Ihr Zeichen	Ihre Nachricht	Unser Zeichen	Datum
		ACR 10379/ACR	04. Mai 2022

BV LTN - Leuchtturm Neuwerk
- **Ortsbesichtigung am 26.04.2022 und 27.04.2022**

Anlage A Exemplarische Fotodokumentation zu den im Rahmen der Ortsbesichtigung getroffenen Feststellungen

Bild A-2

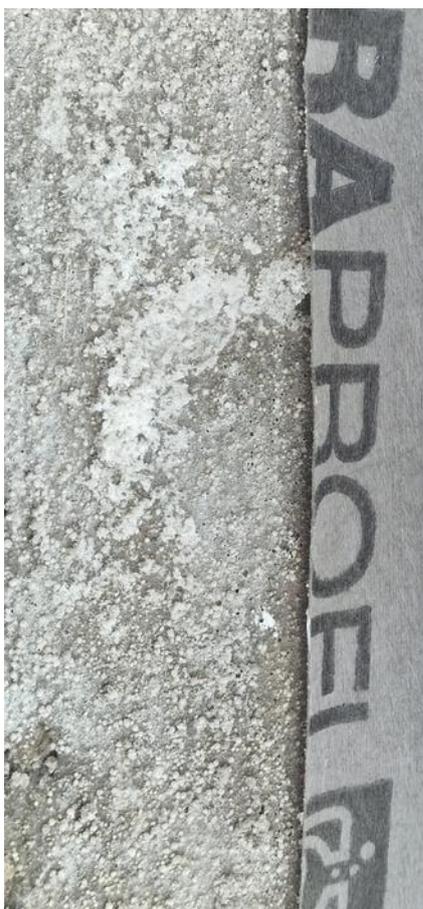
Die Leibungsbereiche, bei denen zum Austausch der vorhandenen Fensterkonstruktionen die Bekleidungen entfernt wurden, zeigen auf den neuen zur Anordnung der Fensteranschlussdichtung angeordneten Schlämmputzflächen z. T. ausgeprägte Salzausblühungen (vgl. Bilder A-2 und A-3; Anlage A). Ferner konnten zumindest in der Ebene 2 auch Spaltenbildungen im Mauerwerk festgestellt werden, die sich nicht ohne Weiteres wohl in der BekleidungsEbene dargestellt haben (vgl. Bilder A-4 und A-5; Anlage A).

Bedingt durch den festgestellten Zustand erscheint es mir als erforderlich, sämtliche raumseitigen Bekleidungsflächen zu entfernen, um das Schadensausmaß im Bereich der raumseitigen Oberflächen genauer erfassen und kartieren zu können. Hierbei sollten vorerst in einem ersten Schritt nur die raumseitigen Vorsatzschalen entfernt werden und Putzschichten und andere unmittelbar auf dem Mauerwerk aufgetragene Schichten belassen werden, um anhand der Schadensbilder, die ggf. kartiert werden sollten, Erkenntnisse über Schadensmechanismen und Schadensausmaß zu erlangen. In Abhängigkeit hiervon wäre das weitere Vorgehen, wie z. B. das Entfernen der Putzschichten und die Durchführung weiterer Baustoffuntersuchungen, festzulegen.
